MINISTERUL CULTURII NAȚIONALE ȘI AL CULTELOR
SUBSECRETARIATUL DE STAT AL CULTELOR ȘI ARTELOR
ARHIVA COMISIUNII MONUMENTELOR ISTORICE

Bis. Parohiei Branistea

ANTE-MĂSURĂTOARE ȘI DEVIZ ESTIMATIV

pentru lucrările de renovarea localului de Biserică din Comuna

Planul Bisericii din comuna Branitea Judetului Mehedinti, specificand

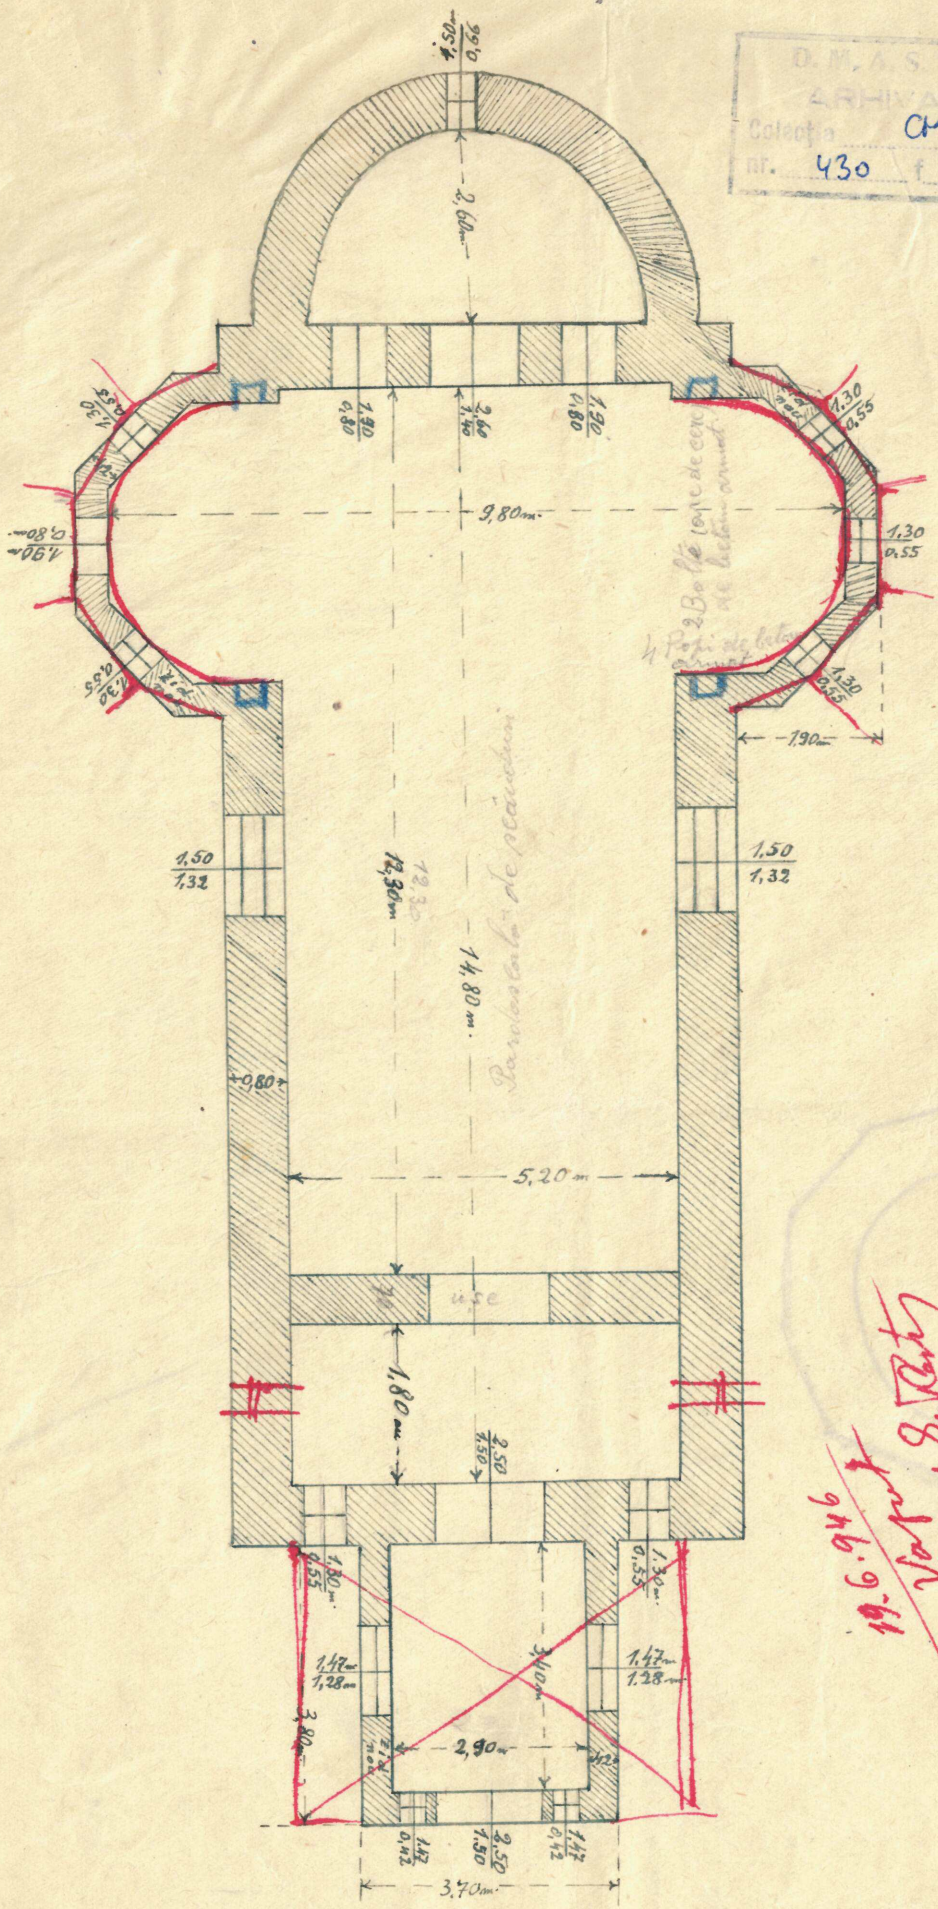
Se va întocmi un proiect pentru sanuri cu planuri, fațade, secții, în interior având forma rotundă și în exterior un poligon cu laturi egale, ce se va trimite spre aprobare Comisiei. -
